**AVIS RELATIF À LA PROTECTION
CONTRE LES EVENTUELS EFFETS NOCIFS ET NUISANCES
PROVOQUÉS PAR LES RAYONNEMENTS NON IONISANTS
GÉNÉRÉS PAR DES ANTENNES ÉMETTRICES STATIONNAIRES**

Commune : COURCELLES - Exploitant : PROXIMUS

Référence exploitant : 71RHD_01

Rapport n° 4409 / 2023

Figure 1 : Vue en plan des lieux de séjour et des points de contrôle

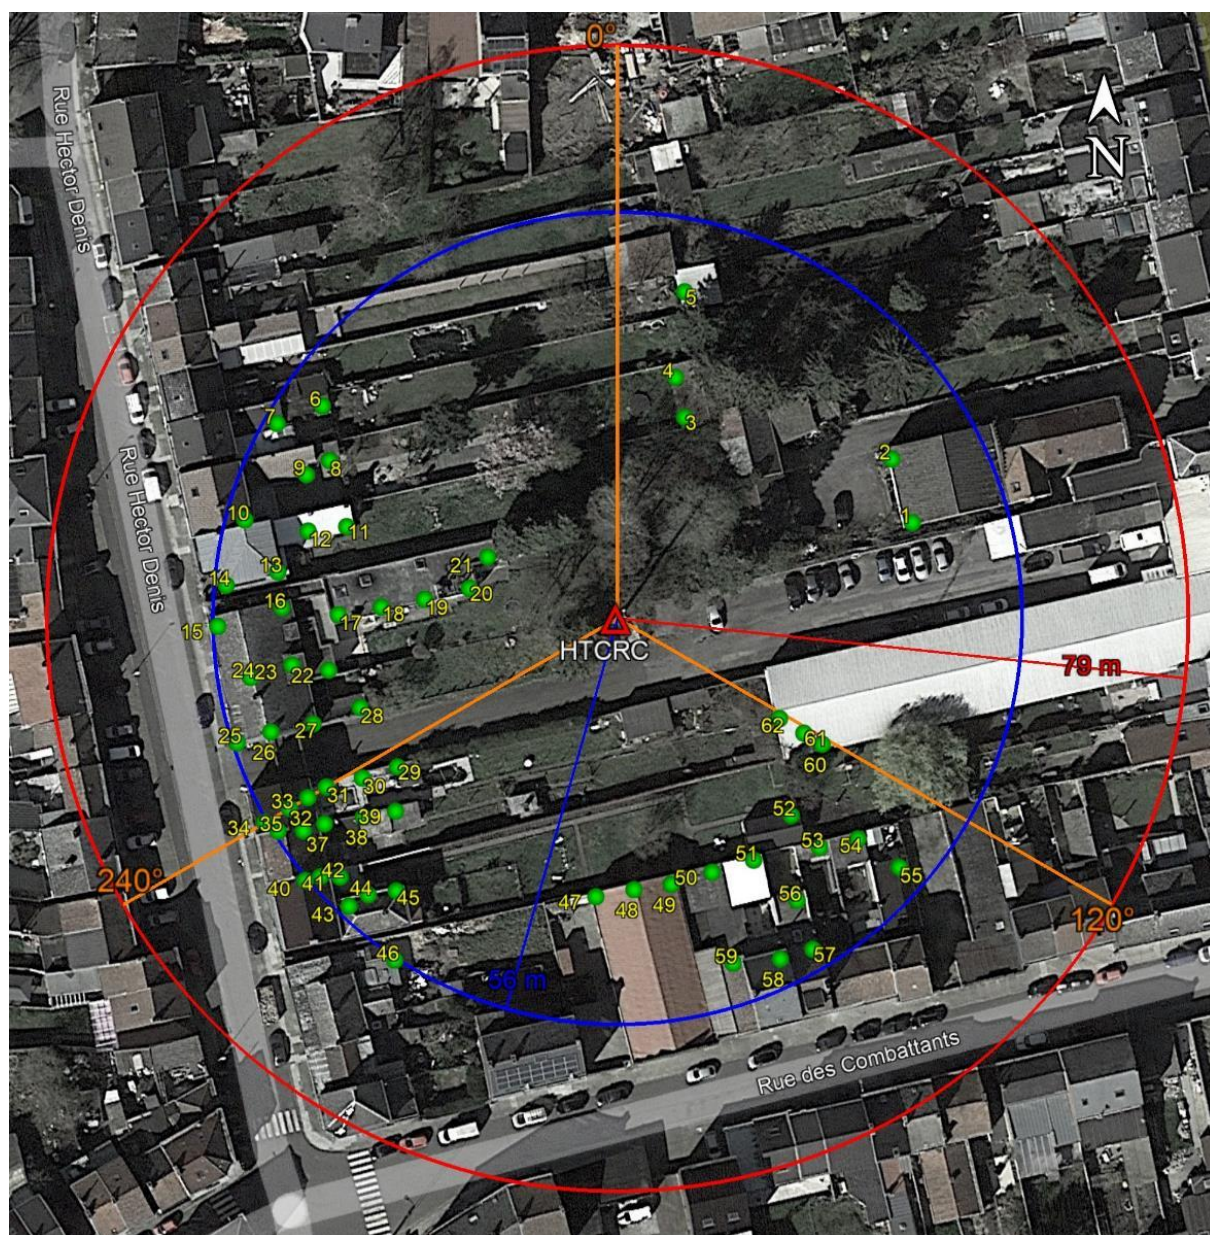
Les fréquences d'émission, la puissance rayonnée par chacune des antennes et leur gain permettent de déterminer le rayon de la zone à analyser. Tout dépassement de la limite par installation est exclu en dehors de cette zone. Le tableau 2 reprend les 35 LS² pour lesquels l'indice d'exposition est le plus élevé. Les différentes colonnes indiquent :

- le numéro du point de contrôle repris sur un des plans de la figure 1;
- le numéro du LS dans lequel se trouve le point de contrôle de la 1^{ère} colonne ;
- l'atténuation d'obstacle prise en compte pour le calcul de l'indice d'exposition dans le LS ;
- le résultat du calcul de l'indice d'exposition.

En ce qui concerne les antennes de l'installation mentionnées dans le tableau 1, la distance maximale à laquelle la limite pourrait être atteinte, à l'extérieur, est égale à 78,5 m. S'il n'y a pas de LS à une distance inférieure, les antennes respectent forcément la limite d'immission.

Dans le cas des LS situés à l'intérieur des bâtiments, une atténuation d'obstacle est prise en compte et il en résulte que la distance maximale à laquelle la limite pourrait être atteinte se réduit à 55,6 m.

Figure 2 : Vue en plan des installations d'antennes dans un rayon de 300 mètres autour de l'installation faisant l'objet de la demande d'avis

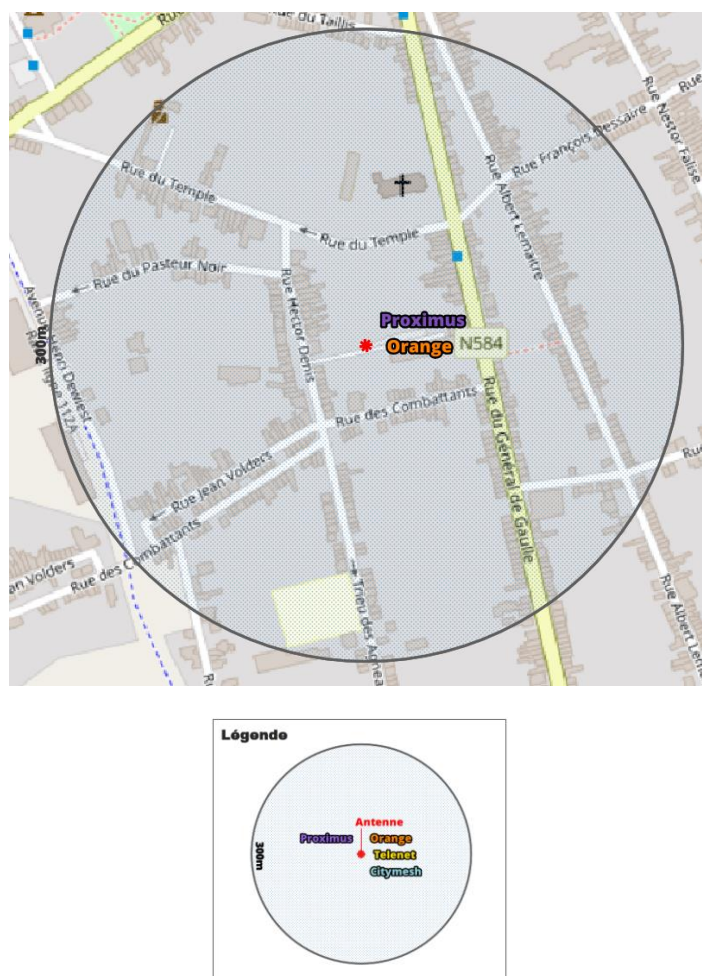
Le plan en projection verticale de la figure 2 indique la localisation des antennes actives éventuelles visées par le décret et situées dans un rayon de 300 mètres autour de l'installation référencée dans le paragraphe 2. Les données de localisation de ces antennes et les avis correspondant sont accessibles via le cadastre en ligne des antennes émettrices stationnaires⁶.

Compte tenu du nombre d'installations localisées dans la figure 2, il apparaît que l'intensité du rayonnement électromagnétique généré, dans les lieux de séjour situés à proximité de l'installation référencée dans le paragraphe 2, par l'ensemble des antennes émettrices stationnaires de l'ensemble des exploitants du même site d'antennes émettrices stationnaires respecte la limite fixée à l'article 4, § 2 du décret.
